Projektbeskrivelse - tillæg

VKDT Vand - København - Dragør

Transmissionsledning

02.05.2025

Figur 2: Område 1 – st. 0-110 meter, hvor der ændres anlægsmetode pga. ammunitionsrydning

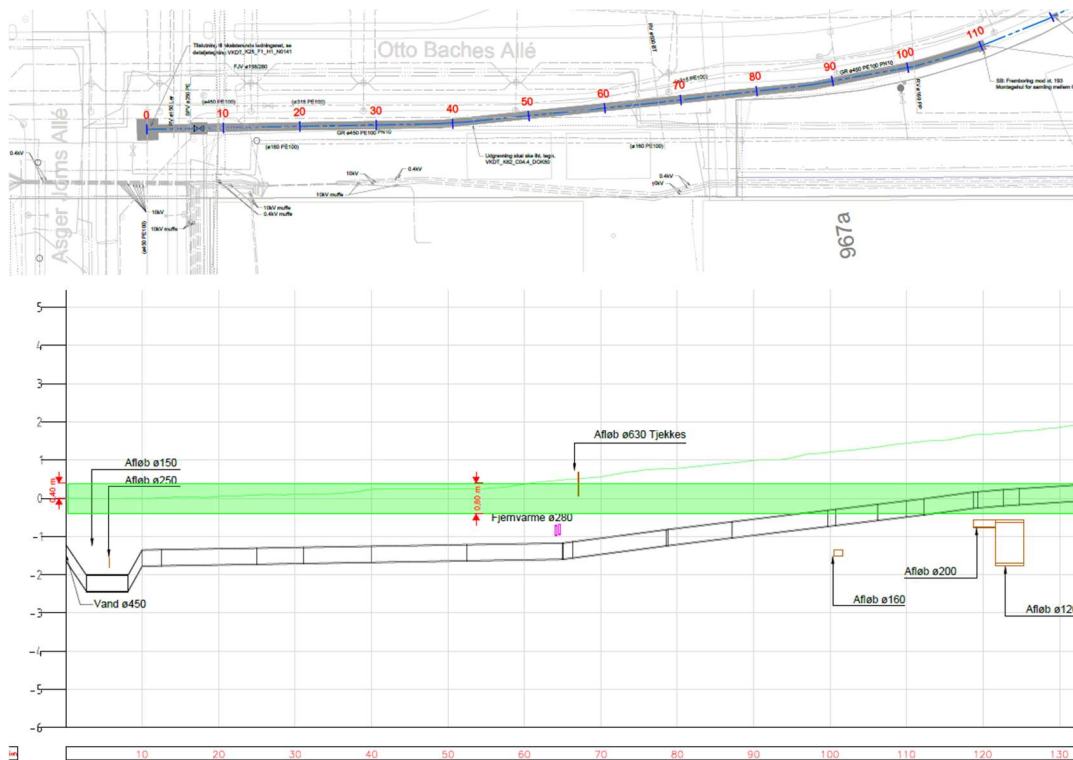
I dette område ligger vandledningen **under** det overfladeryddede område (0,8 m.u.t.). Det betyder, at området ikke er frigivet i den planlagte etableringsdybde.

Transmissionsledningen bliver derfor etableret i en gravet rende i stedet for med styret underboring, og for at frigive dette areal, skal der graves i to omgange:

1. Der udgraves til undersiden af den tidligere overfladerydning (0,8 meter under det oprindelige terræn ~ kote -0,4 m. Herefter skal der dybderyddes af Forsvaret eller Damasec.
2. Når området er frigivet, kan der graves til den nødvendige fulde dybde.

Figur 4: Område 3 – Delområde, hvor der skal laves prøveboringer i st. 310-340

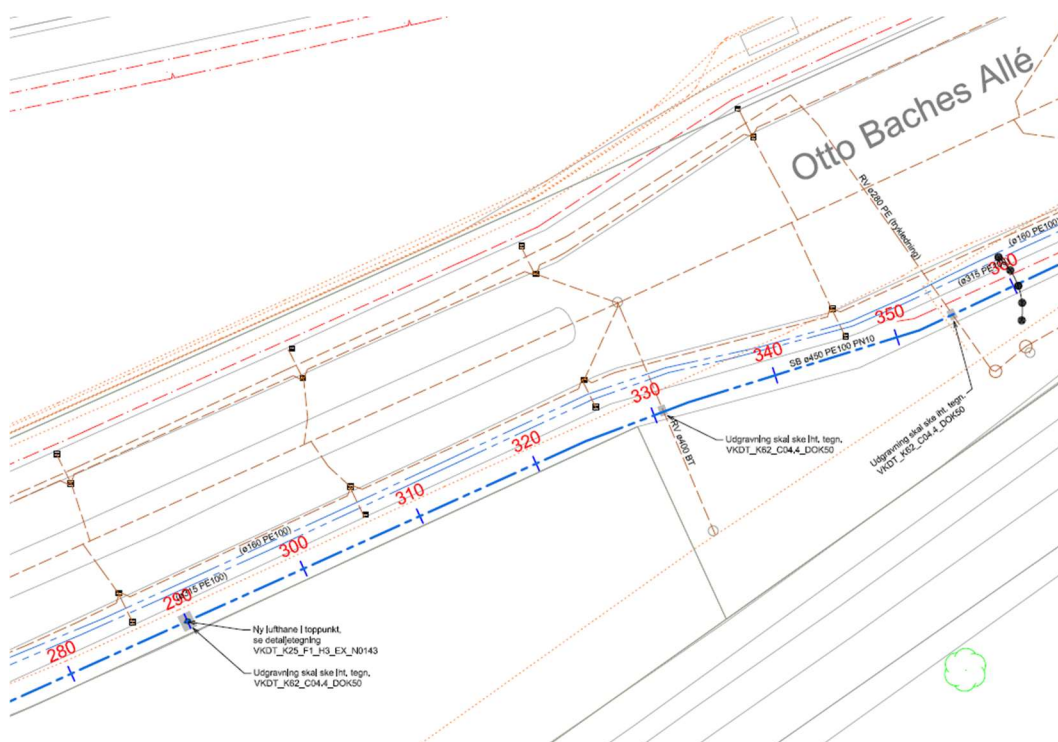
Her ligger transmissionsledningen **under** det ammunitionsryddet område. Det er således ikke frigivet i ledningsdybden.

Området ligger dog helt i yderkanten af det tidligere skydeområde, som ifølge Granatlokaliseringsplanerne er en strækning, hvor der tidligere kun er fundet meget lidt, eller næsten ingen ammunition. Samtidig ligger ledningen dybt i forhold til det nuværende terræn.

Det er derfor vurderet af ammunitionsrydningskoordinatoren, at det er tilstrækkeligt at foretage 5 til 10 prøveboringer det sted, hvor røret skal føres under bunden af overfladerydningen (mellem st. 310 og st. 340).

På resten af strækningen foretages der ikke yderligere kontrol, med mindre at prøveboringerne indikerer et fund.
